Inkom till Stockholms stadsbyggnadskontor - 2021-05-17, Dnr 2020-11119
Timor Stockholms stadsbyggnadsnämnde beslut, Lovesslut - Bilal - 2021-06-22, Handl. Mikael Andersson Stahl

Takfot och fasad, principdetaljer 1:10

STADSDEL	FASTIGHET	DIAKENUMMER		
Gamla Stan	Gamla Stan 1:34	2020-11119		
BYGGNADSTYP	STATUS		SEKVN	
Nybyggnad	BYGGLOVHANDLING			
ÄRENDET AVSER, ADDRESS	BETECKNING		SKALA	
Flytande badhus och multifunktionsbyggnad	Takfot och fasad - principdetaljer		1:20

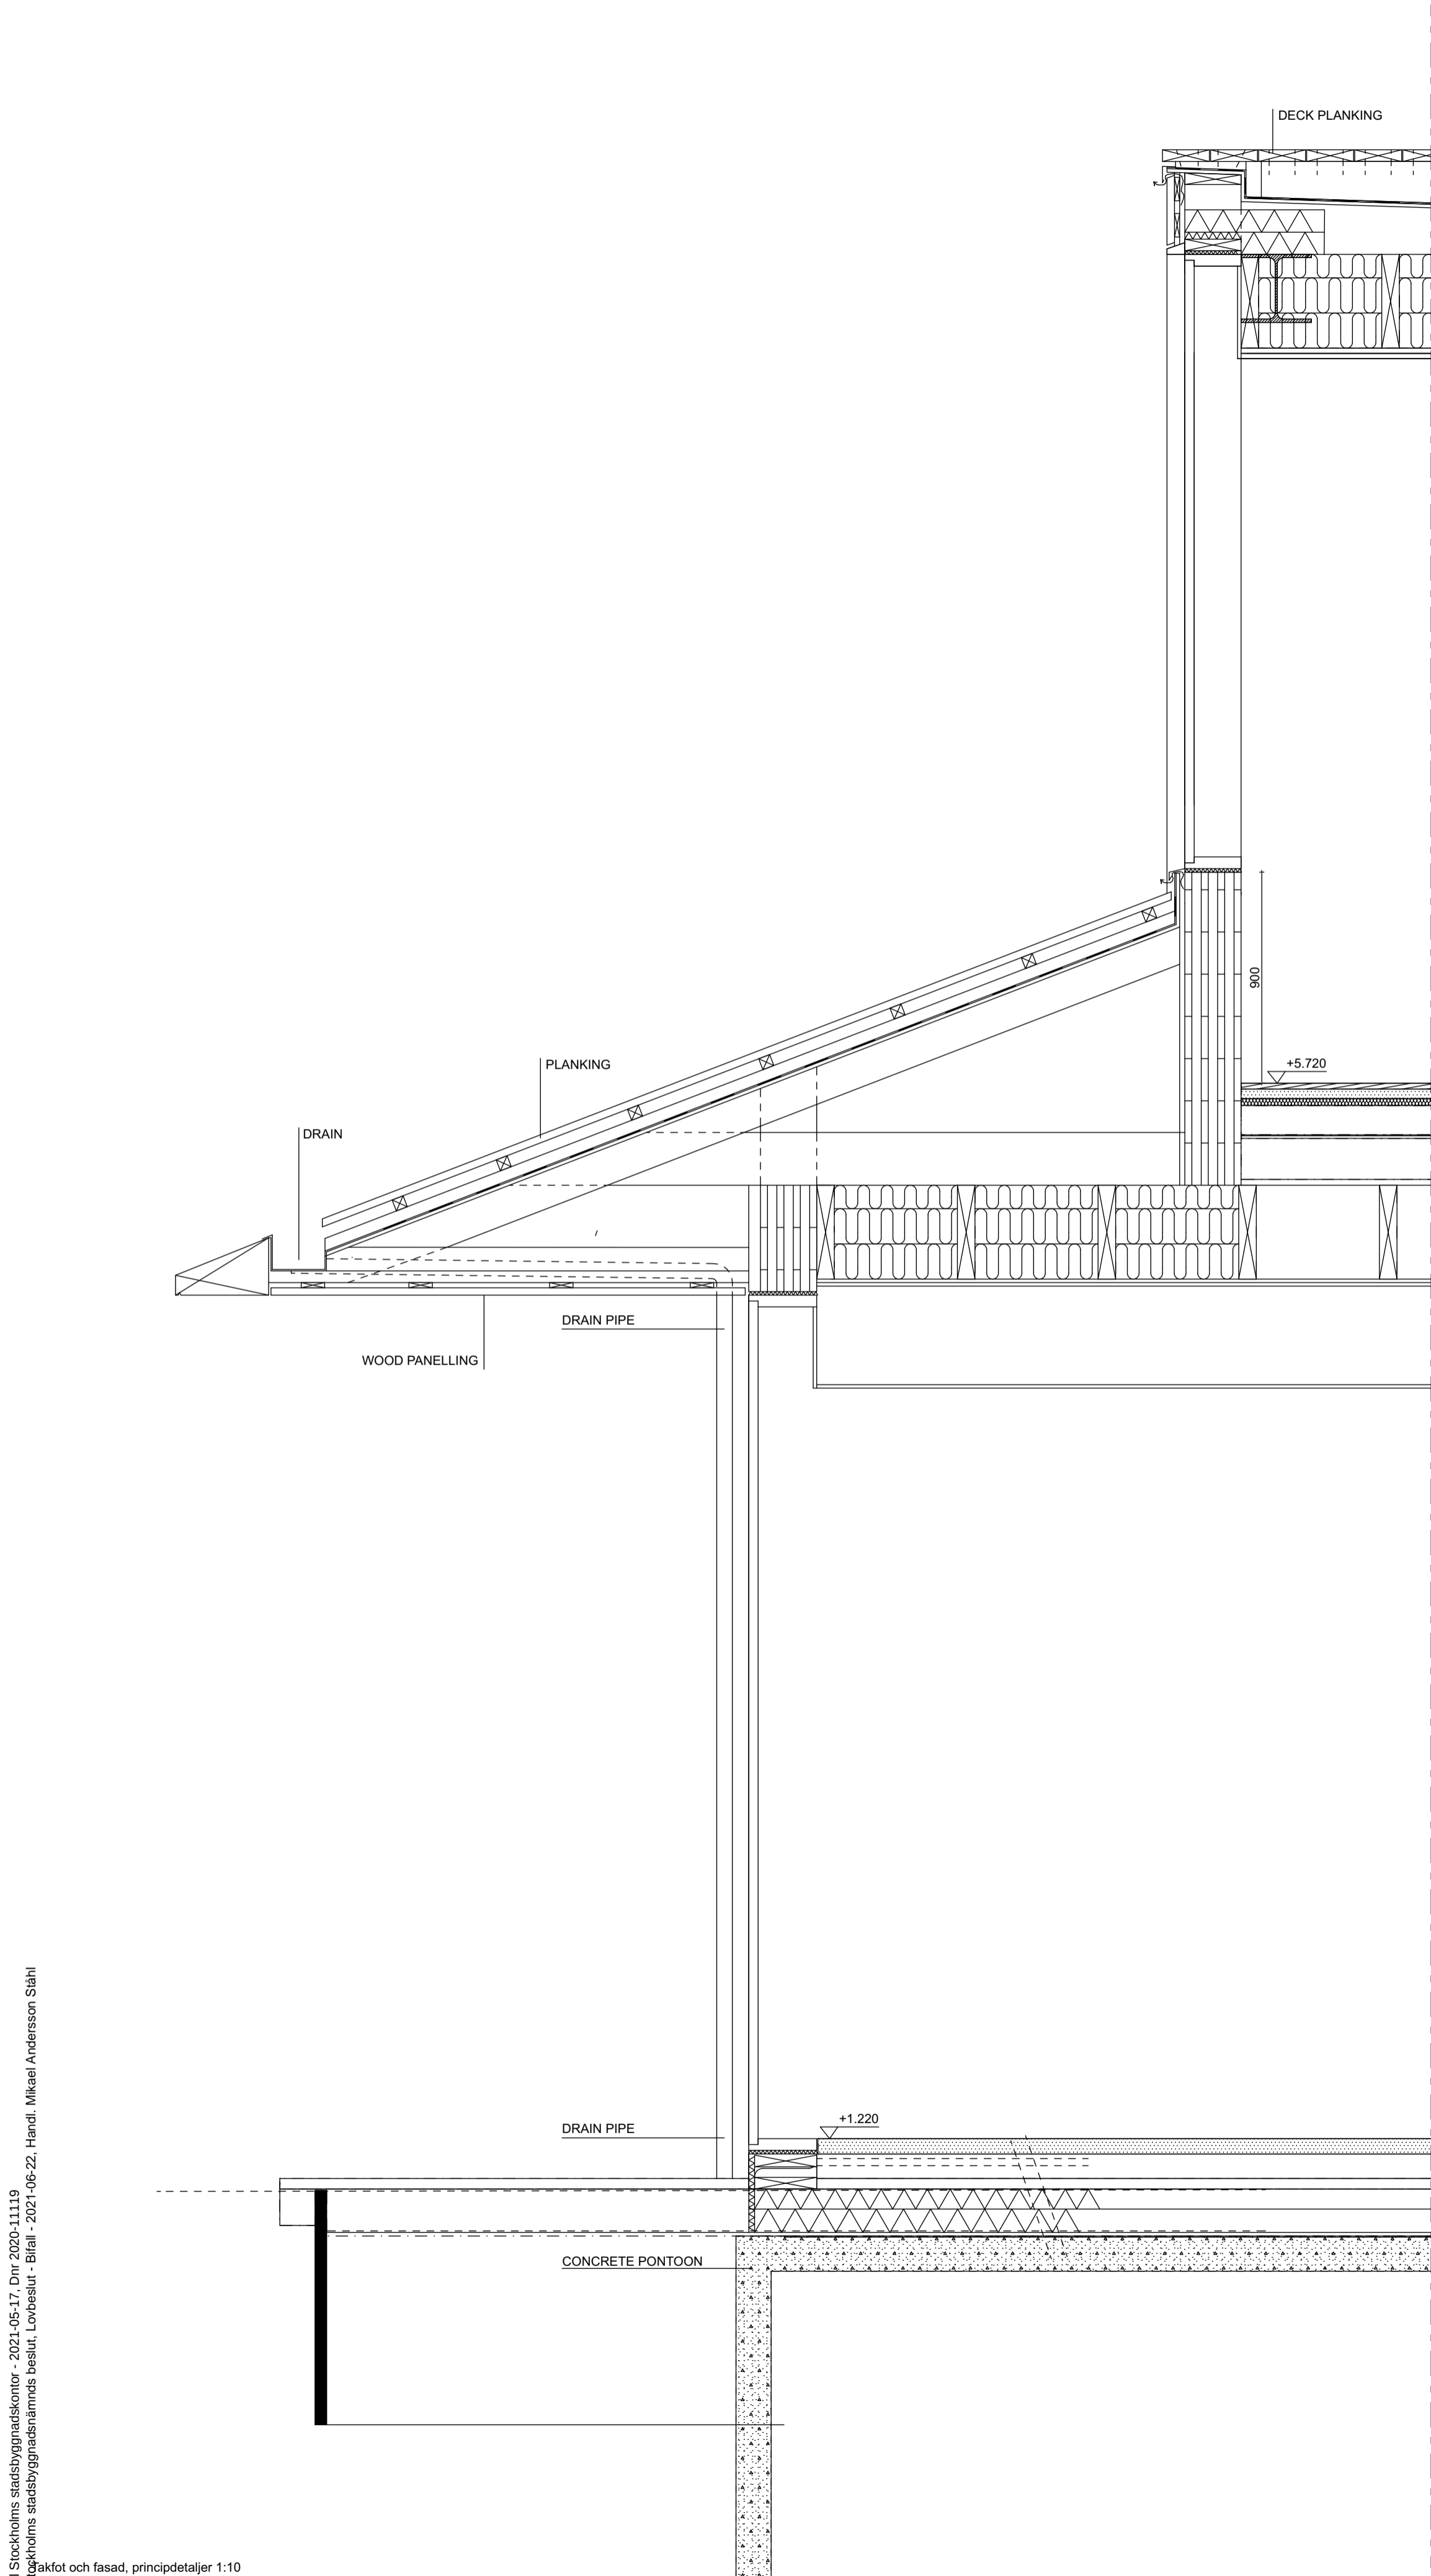
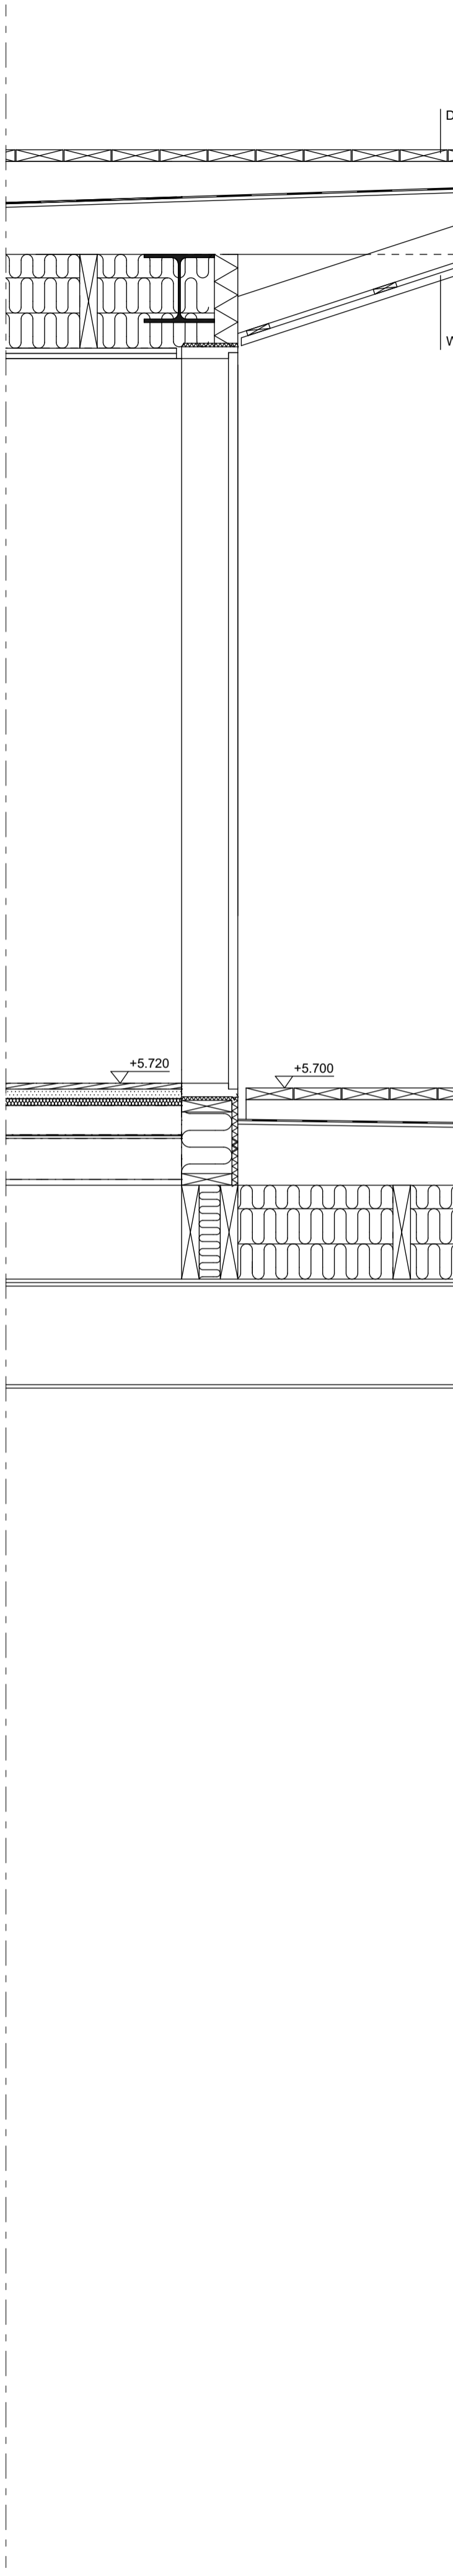
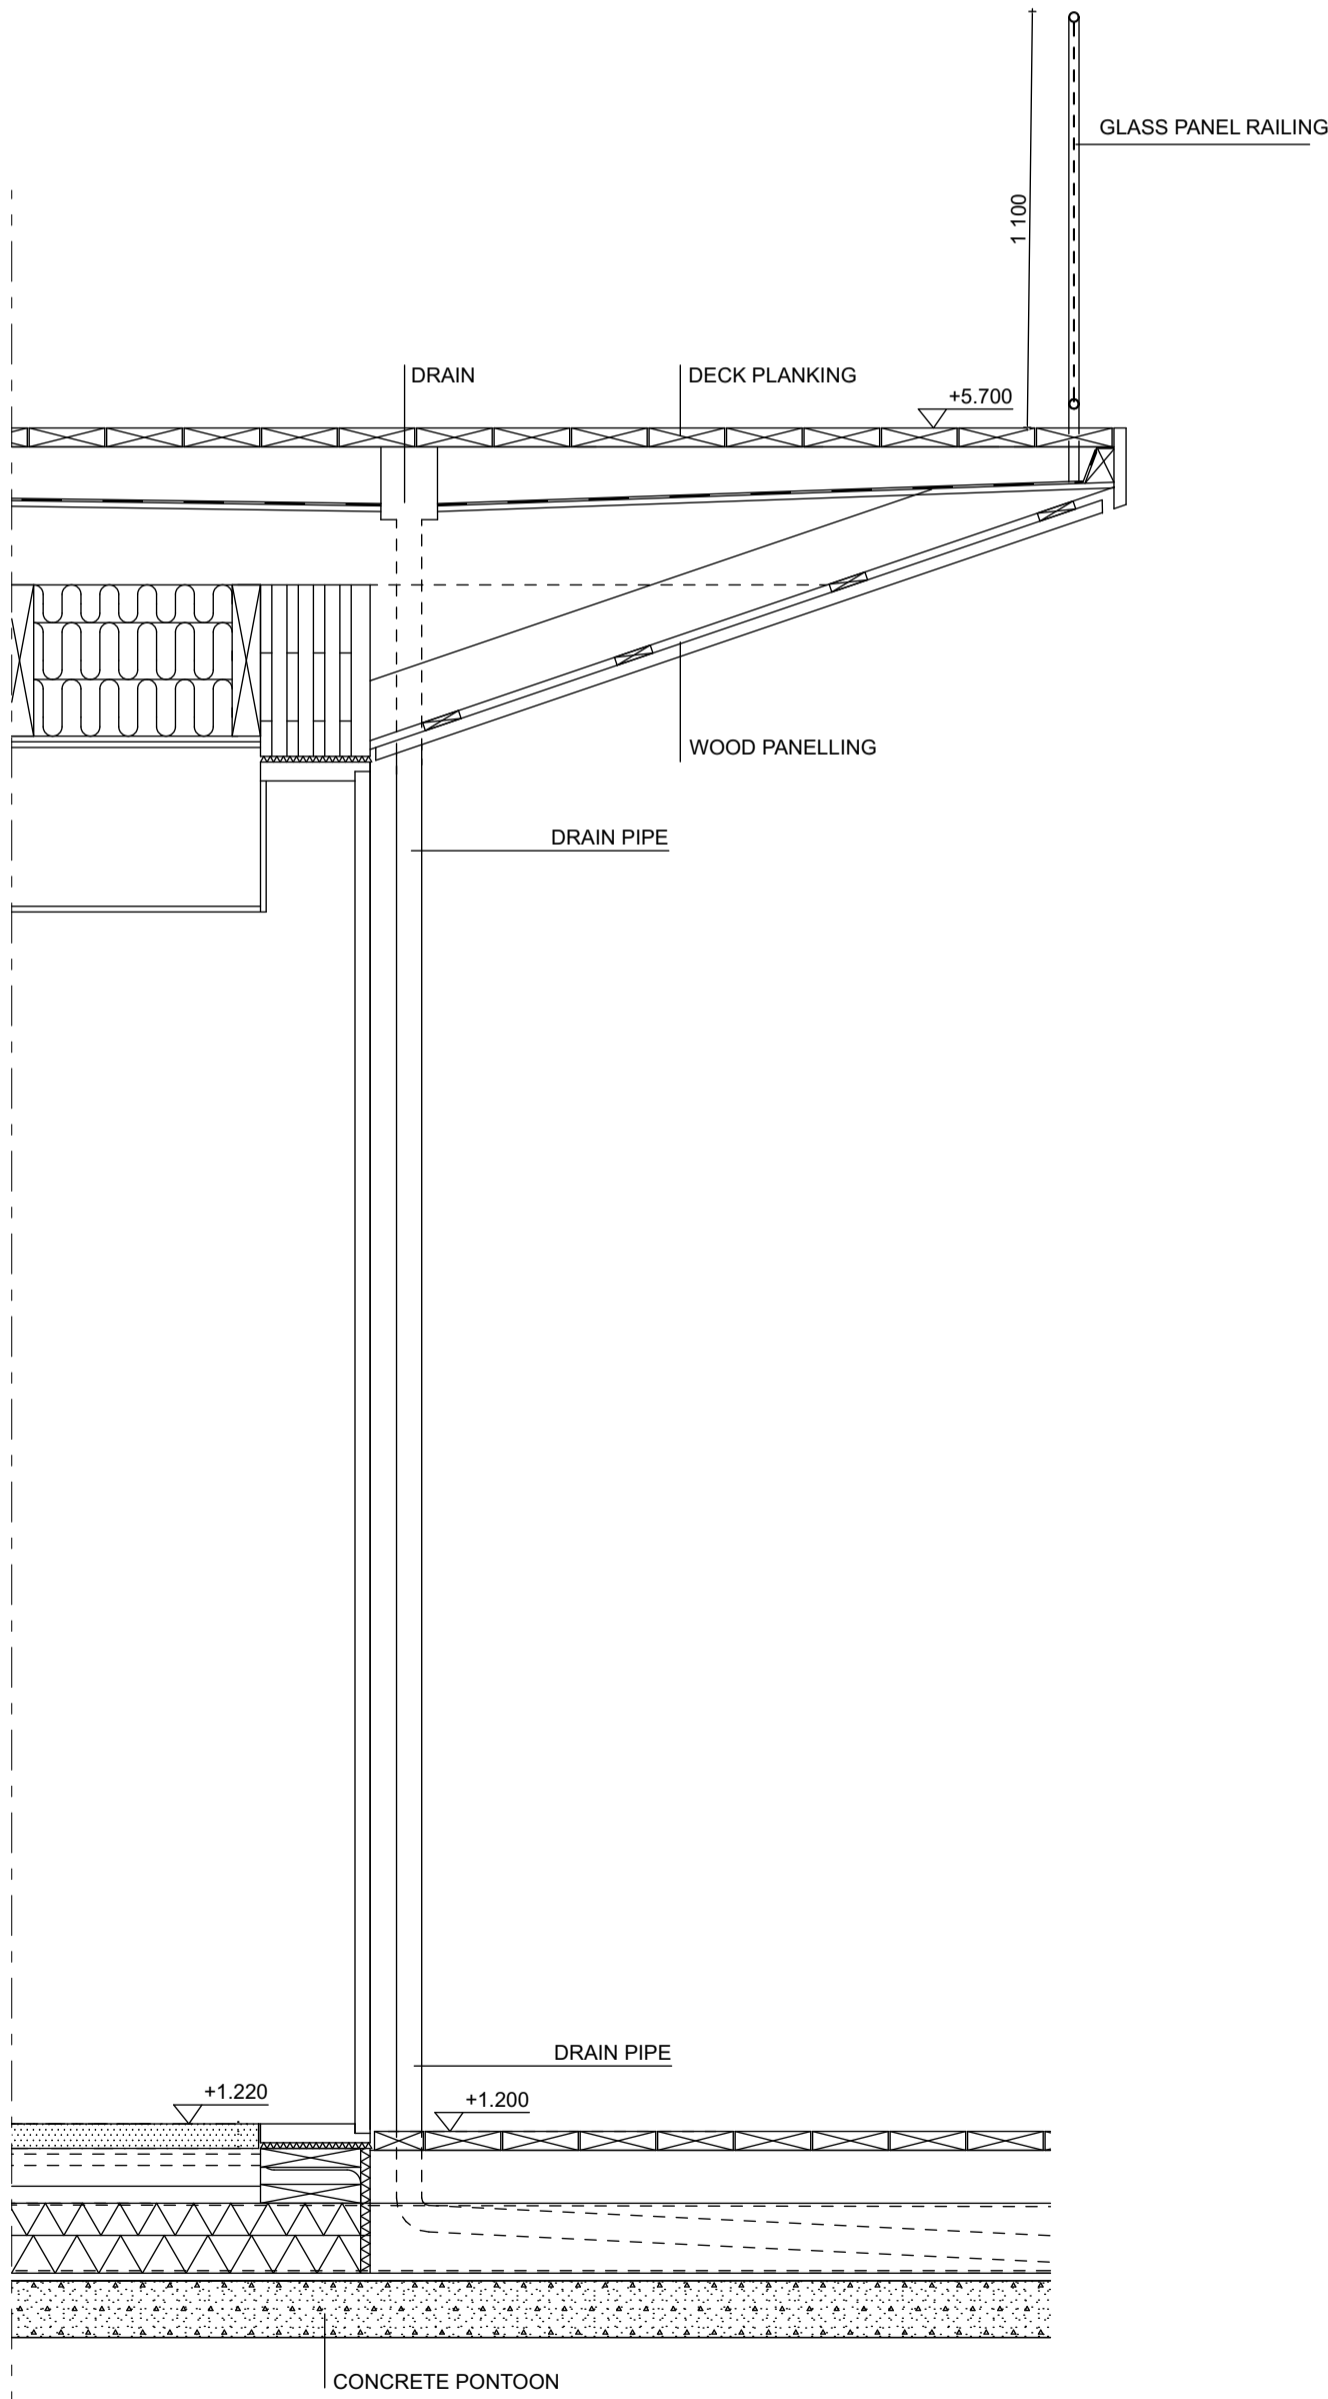
A	10.05.2021	The direction of the roof boarding of the box has been changed to vertical and the eaves detail of the box has been changed	AM
		The lower eave has been straightened	
		The eave detail above the rood window edge has been straightened vertical and the roofing blanks have been extended to meet edge
